На основу члана 54. и 63. Закона о јавним набавкама („Службени гласник РС”, бр. 124/12, 14/15 и 68/15), Комисија за јавну набавку број 3100/0073/2019, за набавку добара семеринзи О прстенови на захтев заинтересованог лица, даје

ДОДАТНЕ ИНФОРМАЦИЈЕ ИЛИ ПОЈАШЊЕЊА
У ВЕЗИ СА ПРИПРЕМАЊЕМ ПОНУДЕ
Бр.2.

Назначене позиције се користе за заптивање на излазном вратилу редуктора радног точка багера SRs-2000.

Rasecena zaptivka (pakovanje) sa kanalima za domazivanje mascu,
 dimenzije 780x820x40 G-ECOPIUR/G- ECOPIUR SL
 1 kom

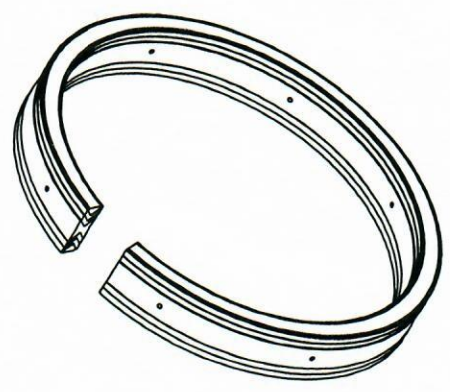
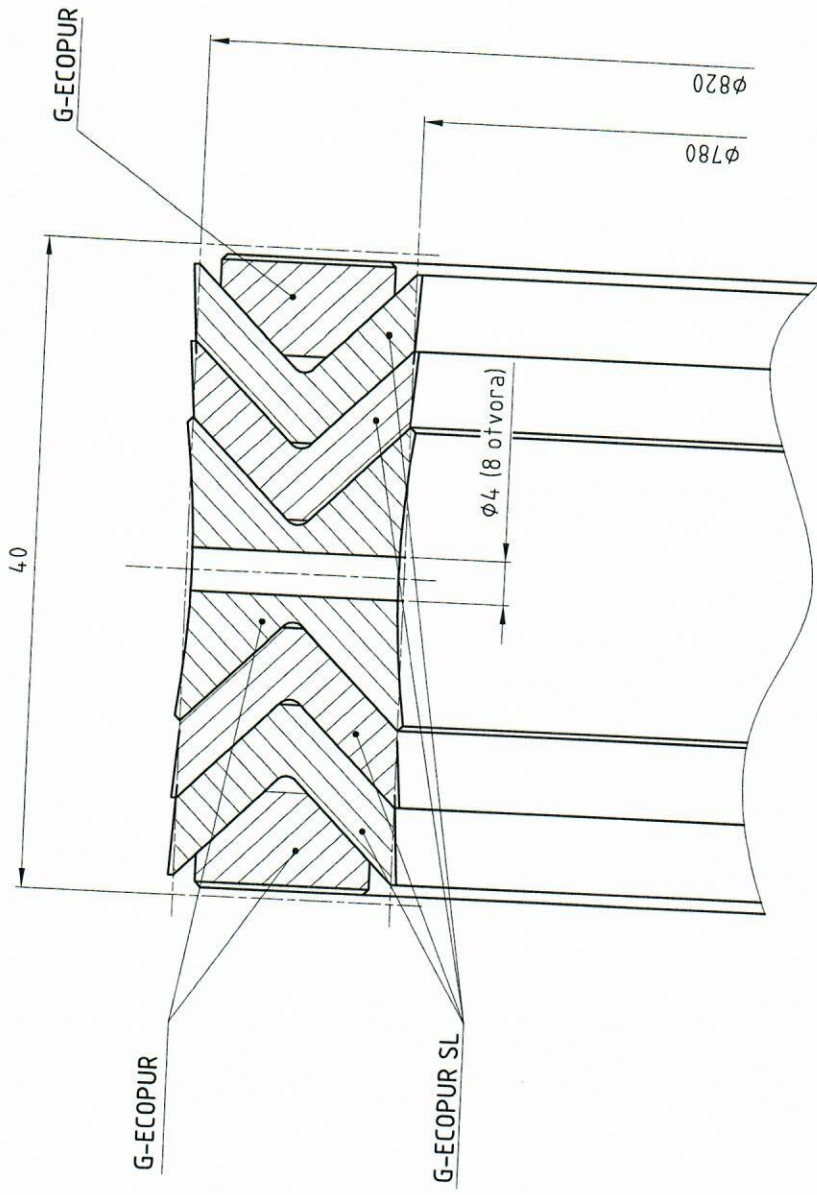
ПИТАЊЕ бр.2. Ред. Бр. 139 шифра 1795694 врста или тип заптивача, материјал и цртеж за потребни заптивач:

ОДГОВОР бр.2. Поз. 139, шифра: 1795694 – Заптивка расечена (паковање9 са каналима за домазивање машћу, 780x820x40 G – ECOPUR/G-ECOPUR SL (G – ECOPUR CRVANI) – U PRILOGU CRTEŽ.
